軌道走行用油圧継手油もれ対策に関するサービスキャンペーンについて

2016年9月2日、軌陸兼用作業車の軌道走行用油圧継手油もれ対策について、下記内容のサービスキャンペーンを国土交通省へ通知致しました。

図 1 改善箇所説明図

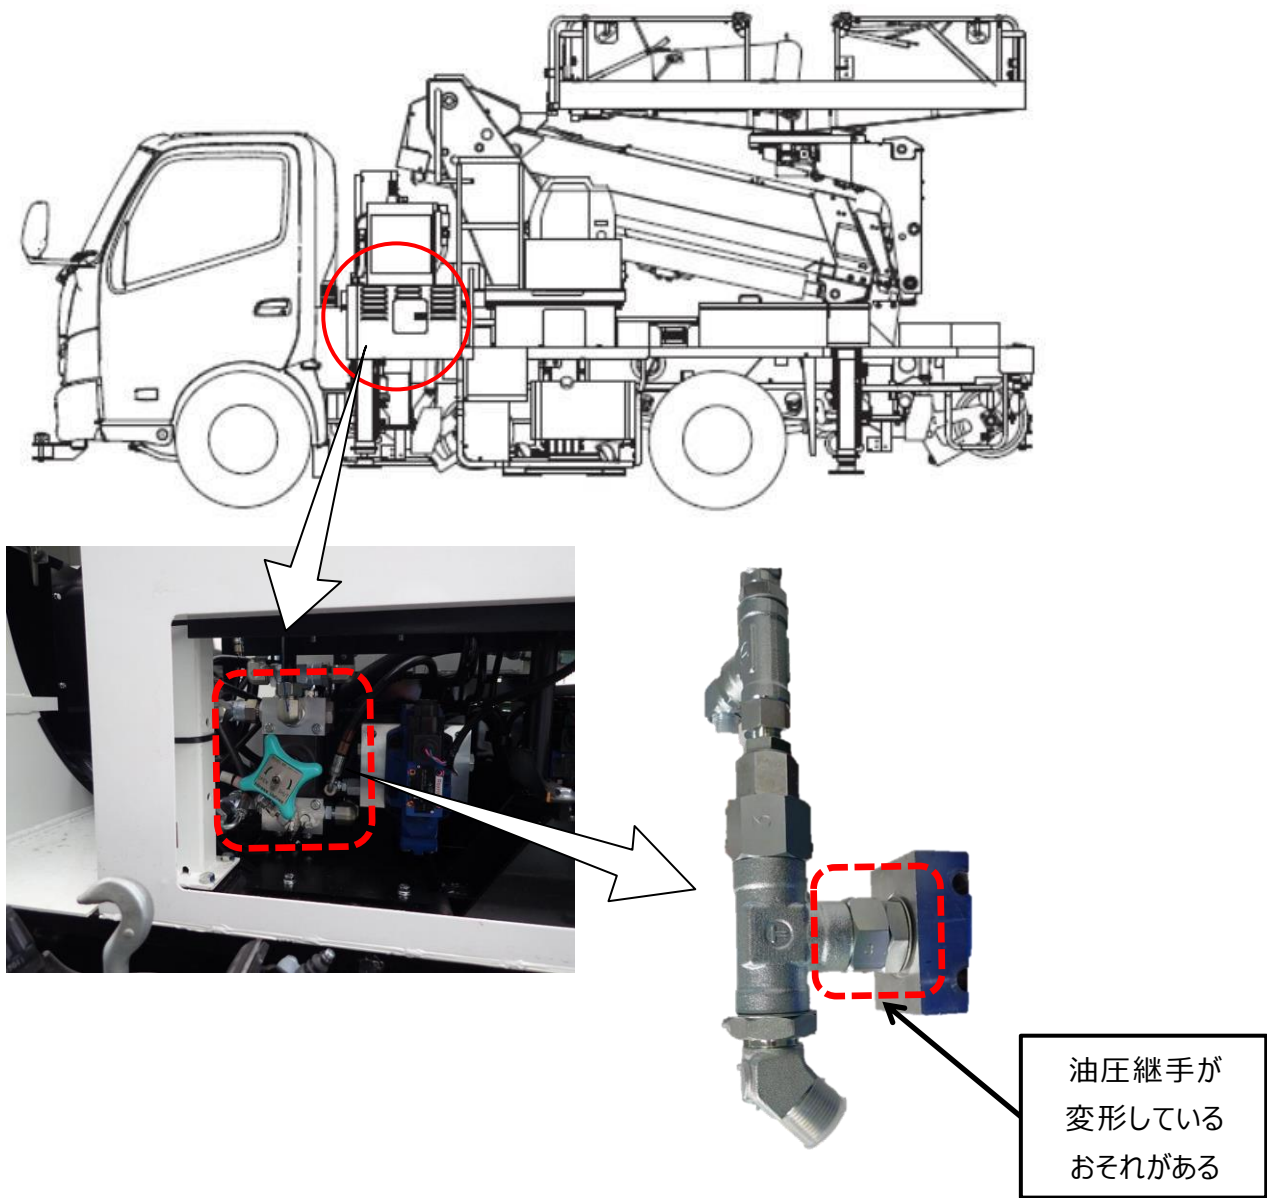
軌道兼用作業車の軌道走行用油圧装置において、回路中の油圧継手の締め付けが不適切であったため、Oリングを押さえているワッシャが変形している可能性があります。そのため軌道走行時に油圧がかかるとOリングが破損し、油もれが発生するおそれがあります。

当該油圧継手を新品に交換します。  
(1台当りの作業時間は2日間です)
